DETERMINAZIONE DEL DIRIGENTE SERVIZIO VIA/VINCA 11 giugno 2025, n. 262

[ID VIP 13440] - Parco eolico denominato "SAN SEVERO WIND FARM", costituito da 11 aerogeneratori di potenza nominale pari a 7,2 MW, per una potenza complessiva di 79,2 MW, da realizzarsi nei Comuni di San Severo (FG) e Foggia (FG), e delle relative opere di connessione alla RTN, ricadenti nei medesimi Comuni.

Proponente: ENERGY TOTAL CAPITAL SANSEVERO WIND FARM S.R.L.

Relazione tecnica a supporto dell'istruttoria sul progetto
ID_VIP 13440

Figura 2 – Aree di progetto interessate dai Piani Comunali dei Tratturi (PCT) dei Comuni di Foggia e San Severo

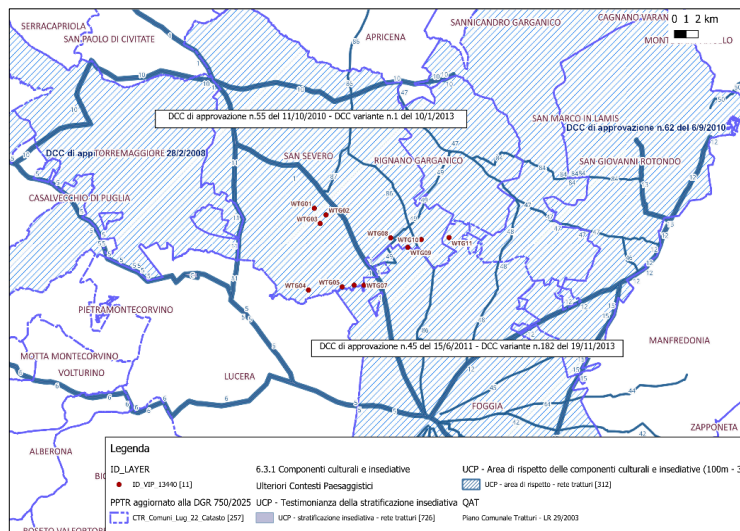
Tutti gli aerogeneratori di progetto, ad eccezione della torre **WTG 4**, ricadono all'interno della fascia di rispetto di 3 km dai tratturi n. **1, 49, 86 e 87**, localizzati nei territori comunali di Foggia e San Severo, entrambi dotati di Piano Comunale dei Tratturi (PCT).

Tuttavia, il proponente **non ha fornito** un riscontro cartografico idoneo a individuare la classificazione dei tronchi tratturali interessati, né a verificare l’eventuale appartenenza alla classe A. In assenza di tale documentazione, **non è possibile procedere a una valutazione esaustiva** delle potenziali interferenze ai sensi dell’art. 20, comma 8, lett. c-quater del D.lgs. 199/2021. Pertanto, **la verifica dell’idoneità dell’area rimane allo stato attuale non conclusiva e subordinata all’analisi degli strumenti pianificatori ufficiali.**

Figura 3 – Interferenza degli aerogeneratori di progetto con la Rete dei Tratturi

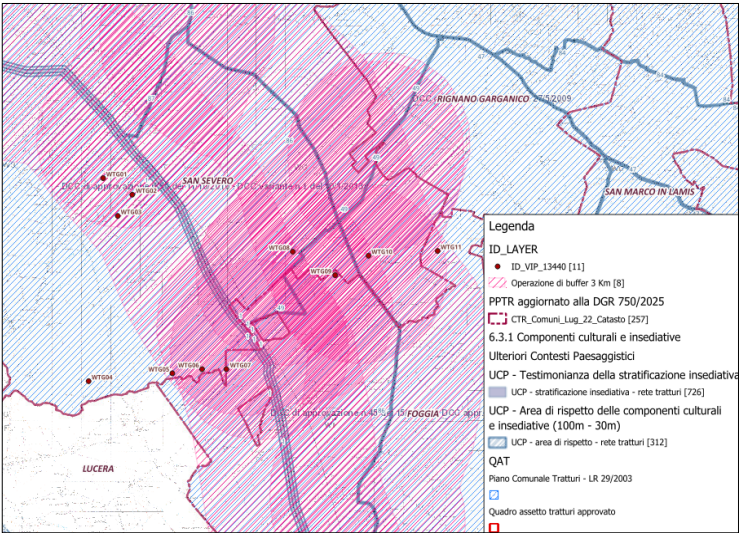
Gli aerogeneratori, fatta eccezione per la torre WTG 4, ricadono entro 3 km dai tratturi n. 1, 49, 86 e 87, situati nei Comuni di Foggia e San Severo, entrambi dotati di Piano Comunale dei Tratturi (PCT). La compatibilità potrà essere, pertanto, confermata solo qualora venga dimostrata l'assenza di tratturi di classe A entro la fascia di interferenza.

La compatibilità potrà essere confermata solo qualora venga dimostrata l'assenza di tratturi di classe A entro la fascia di interferenza.

Figura 4 – Interferenza degli aerogeneratori con il buffer di 3 km dai beni tutelati ai sensi della parte II e dell'art. 136 del D.lgs. 42/2004

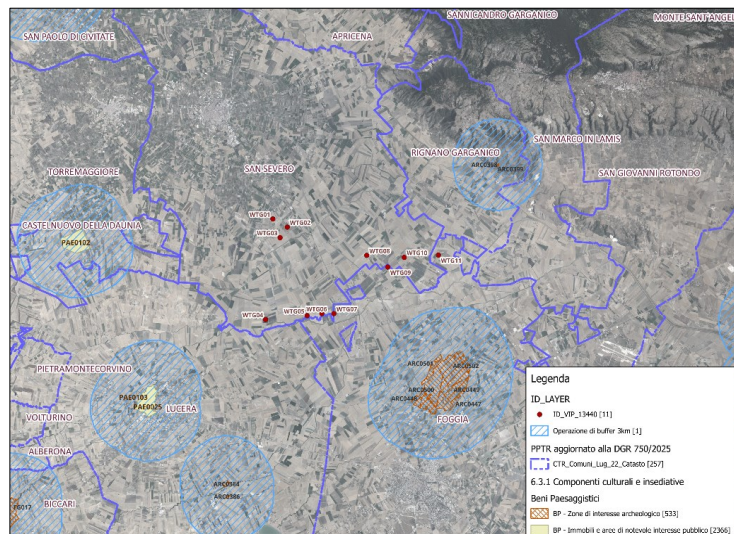
L'area di progetto non risulta di per sé classificata come idonea ai sensi dell'art. 20, comma 8, lett. c-quater del D.lgs. 199/2021.

Figura 5 –Stralcio Aree Non Idonee FER DGR 2122

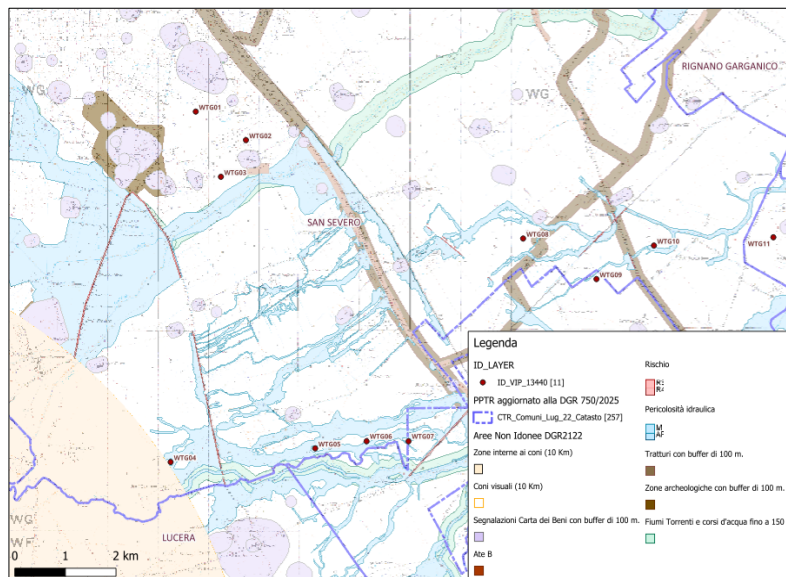
La documentazione progettuale non contiene un'analisi degli eventuali impatti delle opere sulle colture agricole di pregio presenti nell'area, da cui derivano produzioni certificate (I.G.P., I.G.T., D.O.C., D.O.P.).

L'impianto in progetto non ricade nelle aree ritenute non idonee all'installazione di impianti alimentati da fonti rinnovabili ai sensi del regolamento regionale n.24/2010. Tuttavia, si raccomanda di integrare la documentazione progettuale con evidenze puntuali che attestino l'assenza di produzioni agricole di qualità certificata (Biologico, D.O.P., I.G.P., S.T.G., D.O.C., D.O.C.G.) nelle aree interessate, al fine di escludere possibili interferenze con sistemi agricoli tutelati.

La verifica potrà essere completata solo a seguito dell'integrazione della documentazione con un'analisi specifica su tali aspetti.

Figura 8 – Identificazione dei potenziali recettori sensibili e rappresentazione grafica delle distanze dalle turbine

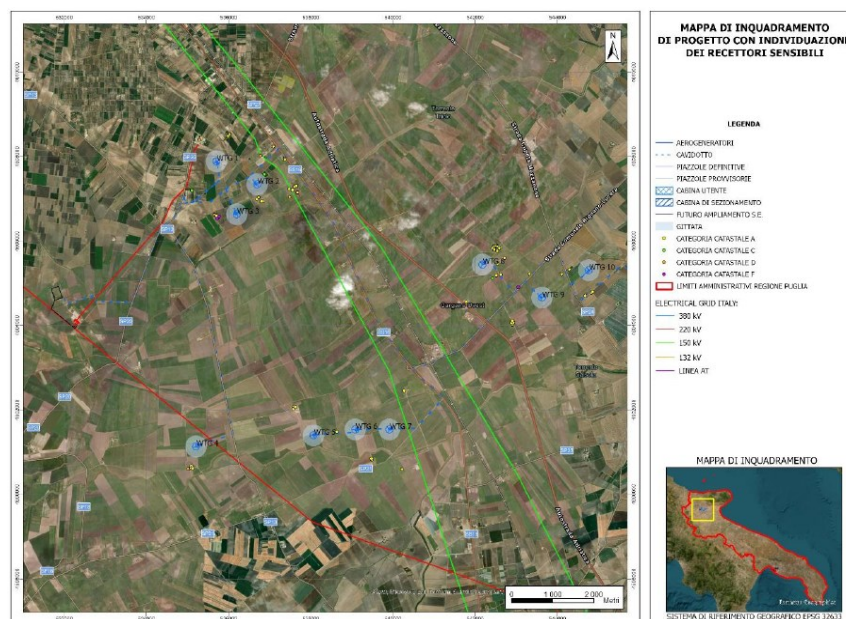
- una minima distanza di ciascun aerogeneratore da unità abitativa munite di abitabilità, regolarmente censite e stabilmente abitate, non inferiore ai **200 m**;
Il requisito è soddisfatto. Tutti i fabbricati ricadono al di fuori del buffer di 200 metri. (RELAZIONE GENERALE - SINTESI NON TECNICA - STUDIO DI IMPATTO AMBIENTALE - RELAZIONE TECNICA ILLUSTRATIVA)
